留明西側  
海域の断層

北海道電力

⑭ - 6

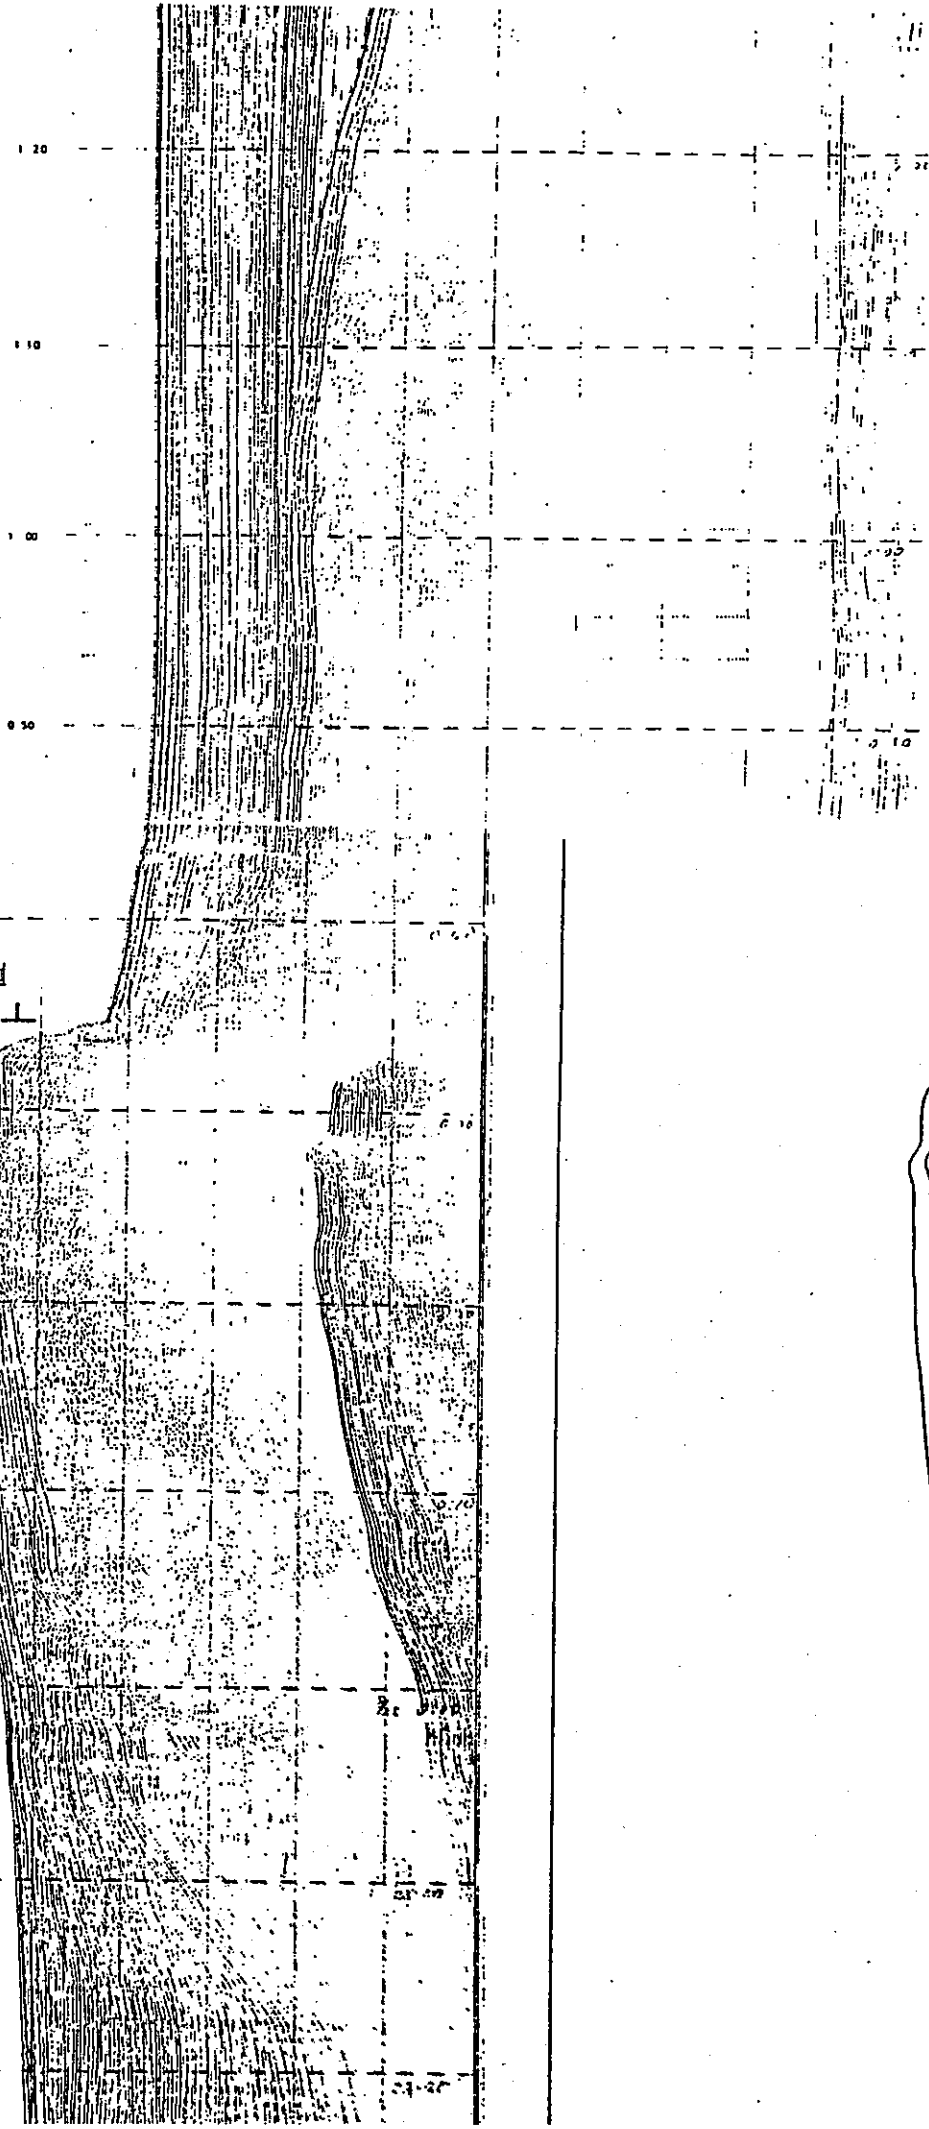
下位層が連続していると判断され、  
断層でない可能性が大きい。

⑭ 7

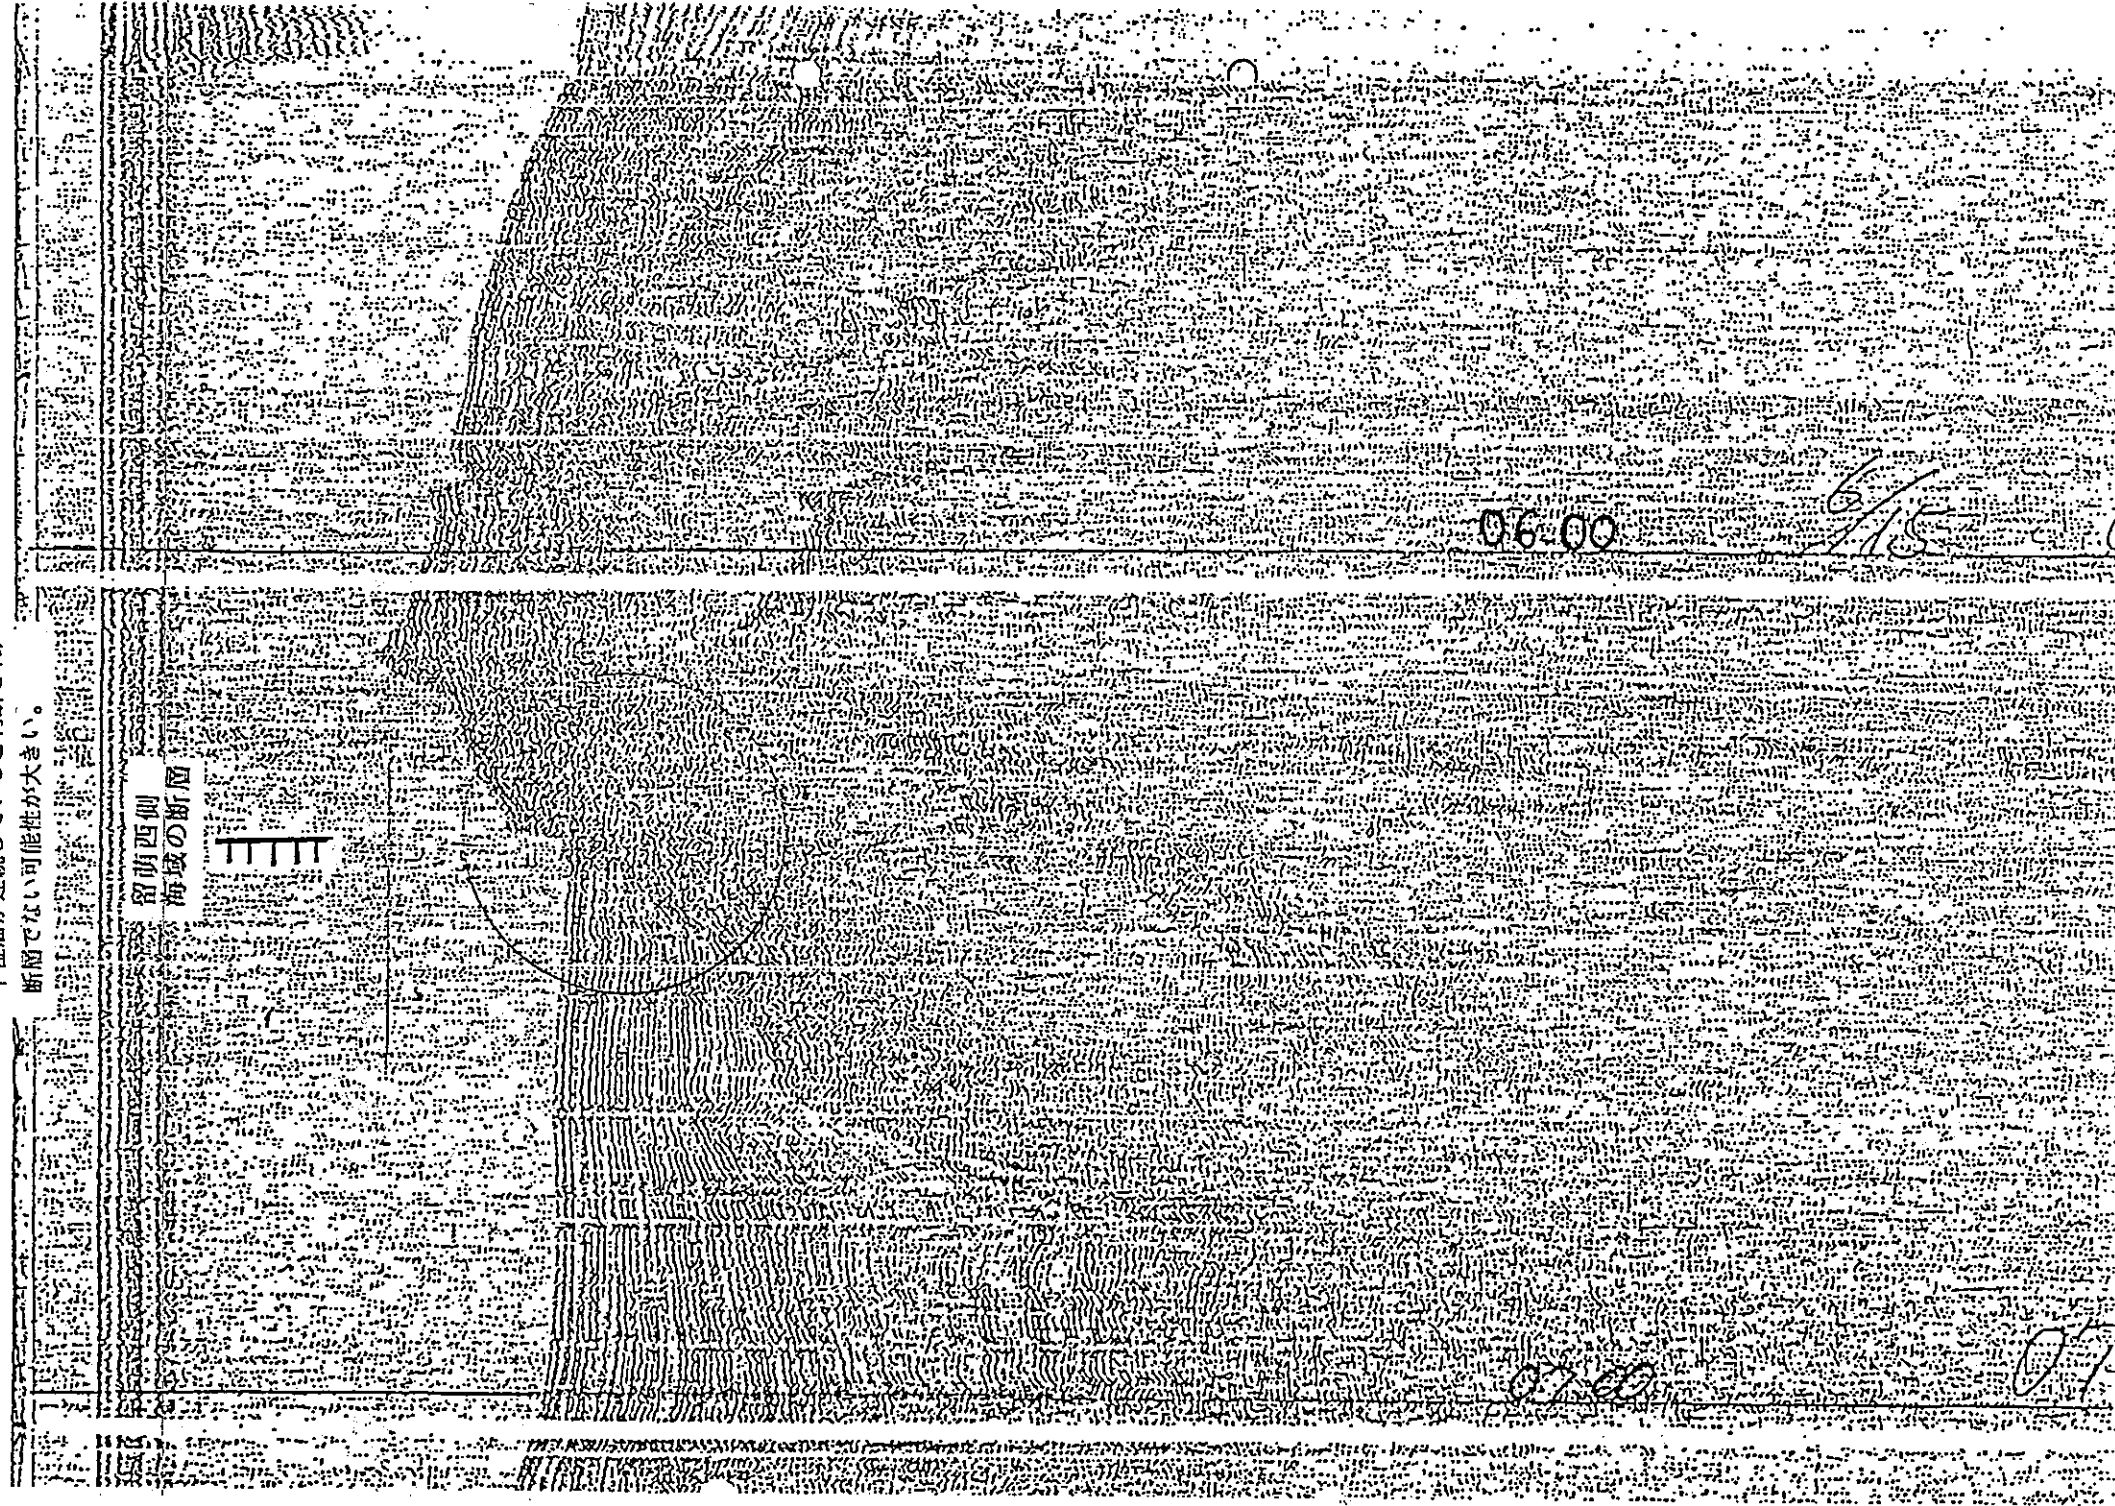
下位層が連続していると判断され、  
断面でない可能性が大きい。

下位層が連続していると判断され、  
断層でない可能性が大きい。

⑭ - 8

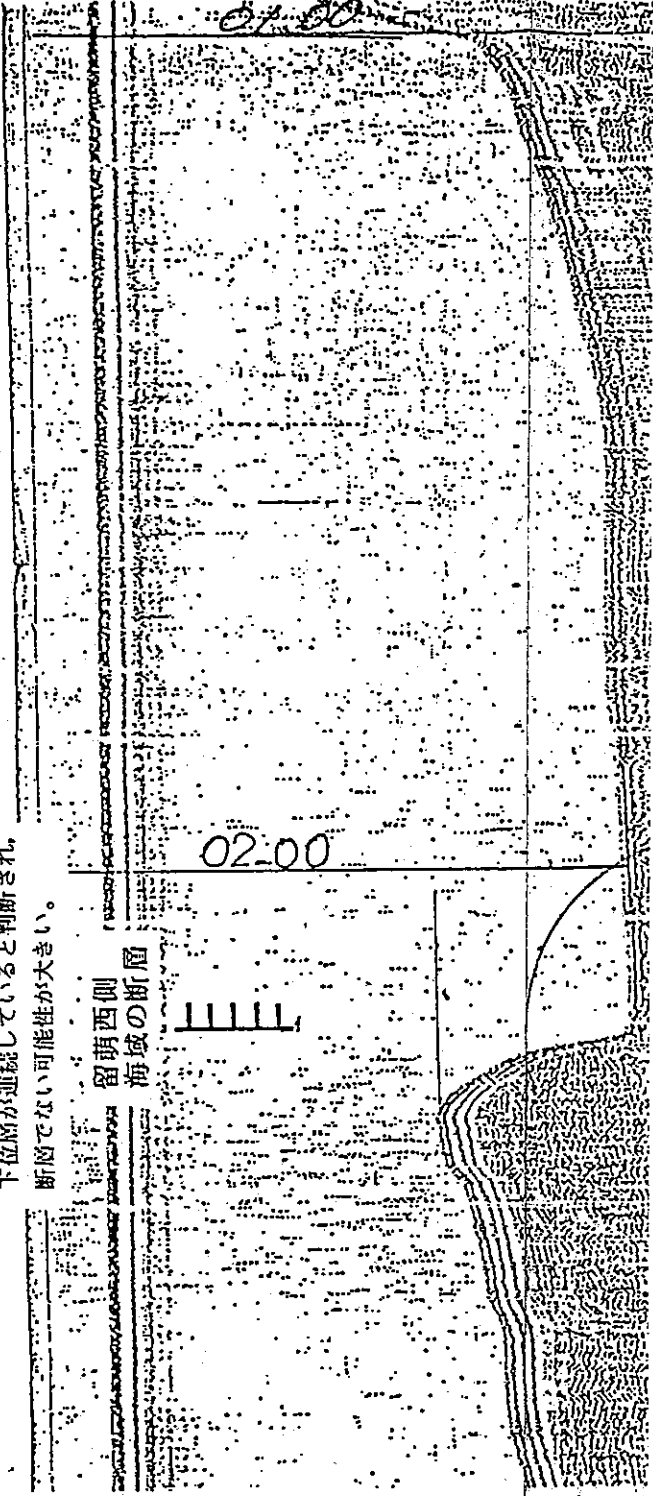
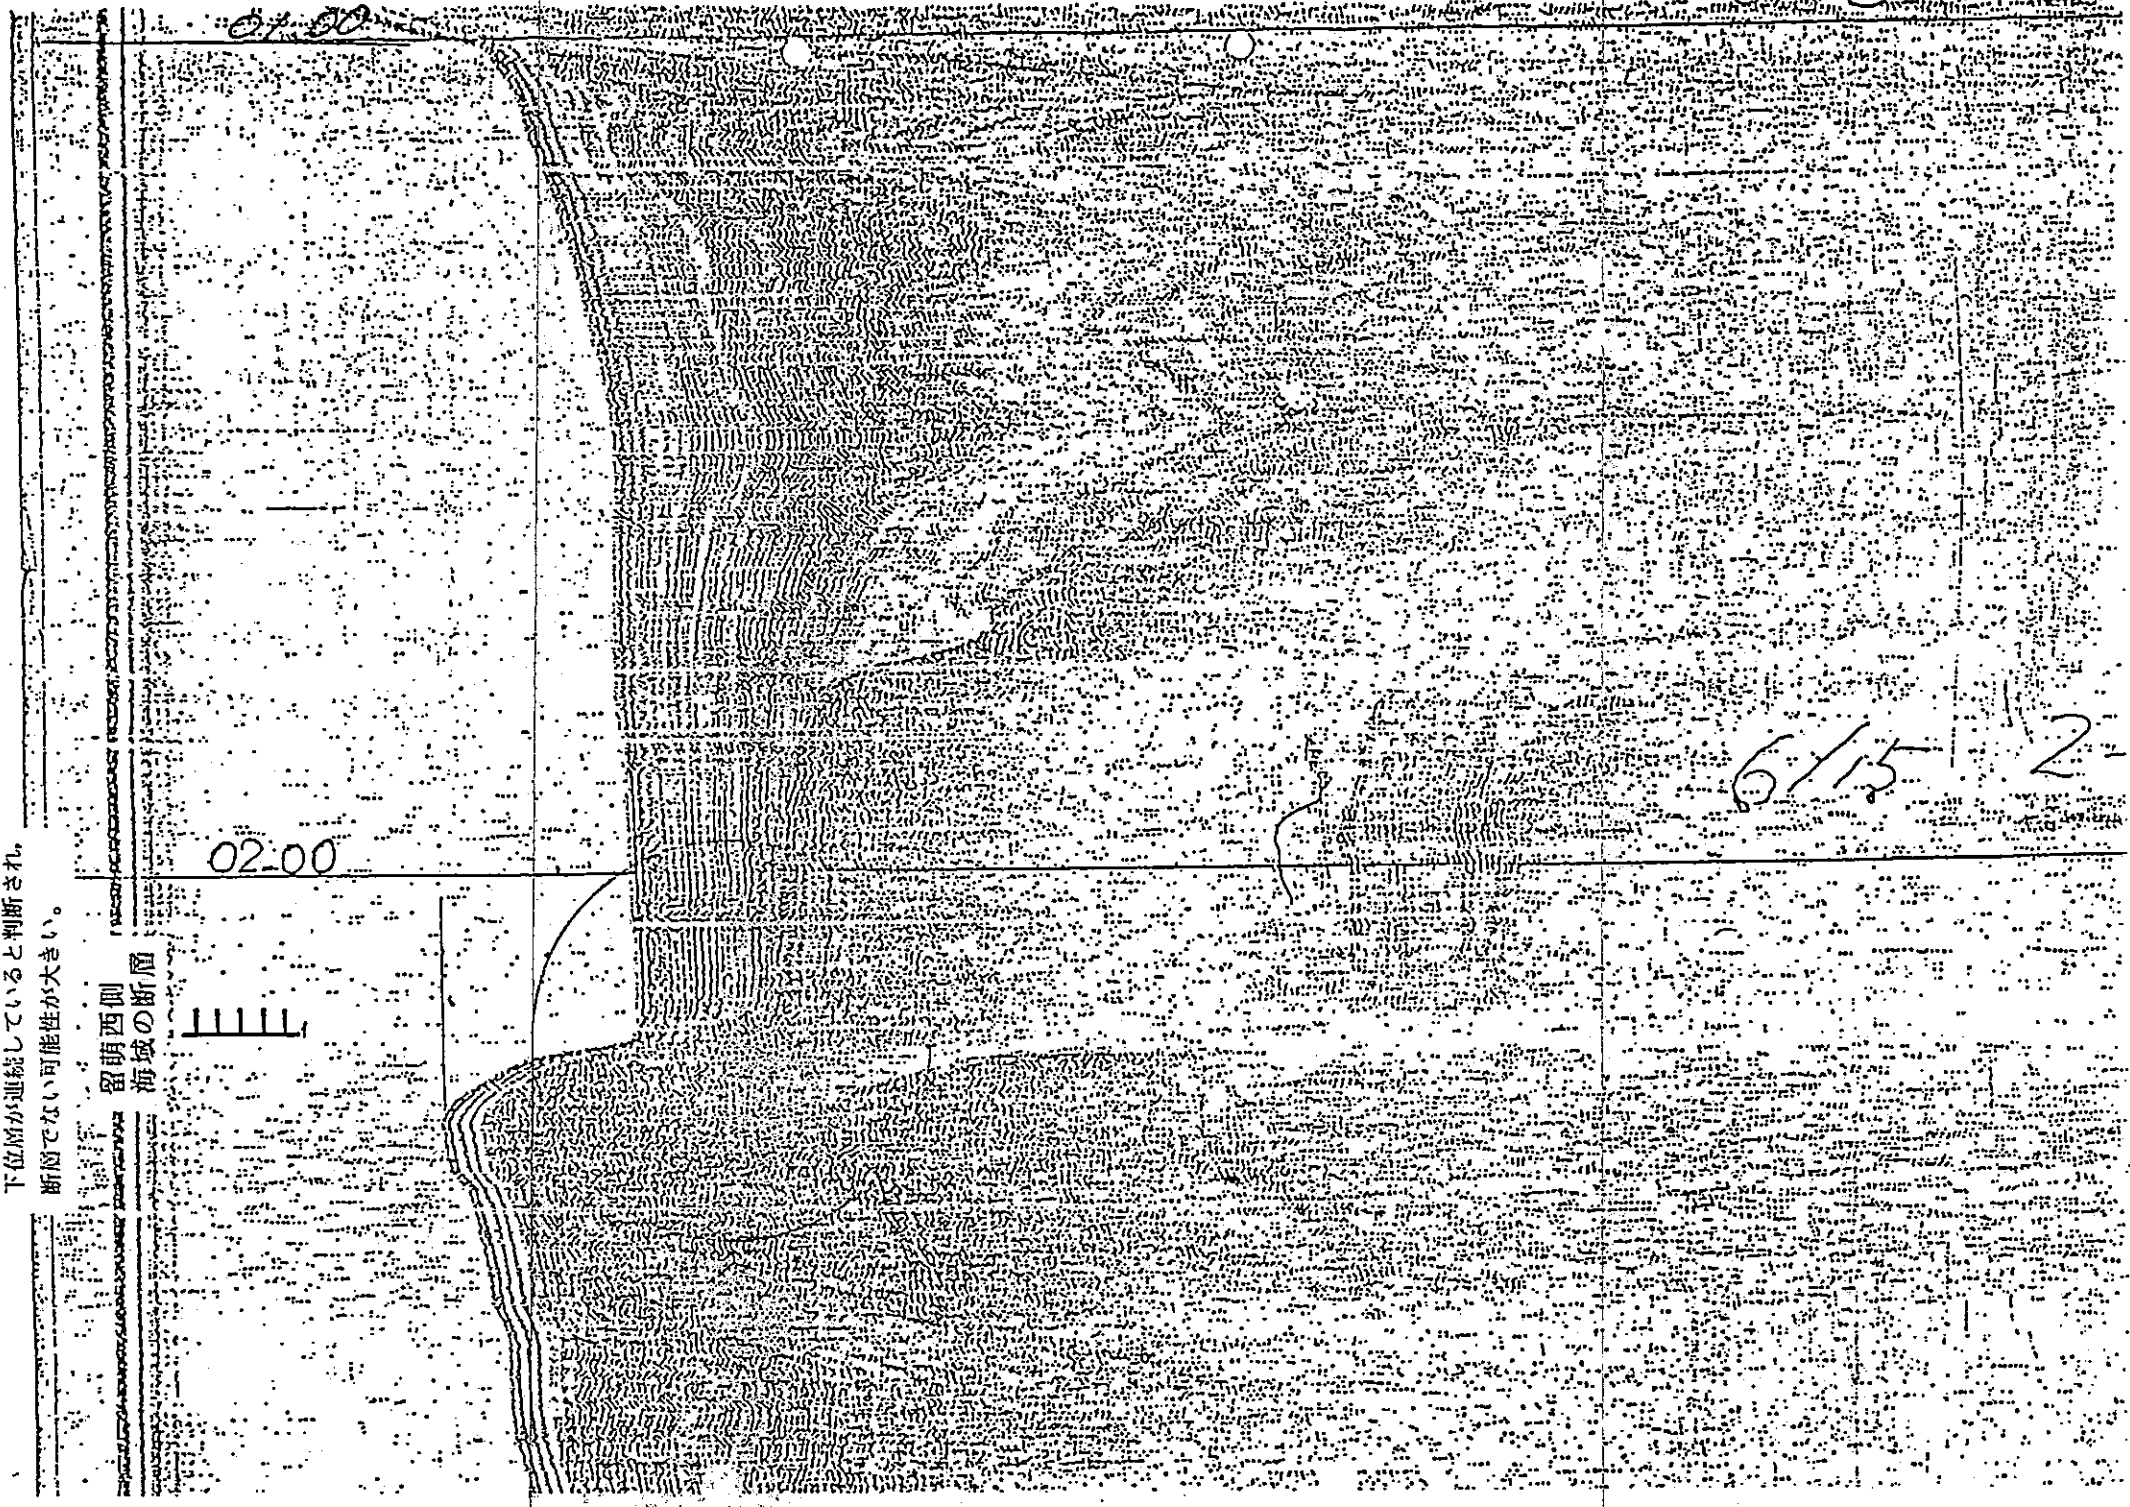
下位層が連続していると判断され、  
断層でない可能性が大きい。

下位層が連続していると判断され、  
断層でない可能性が大きい。
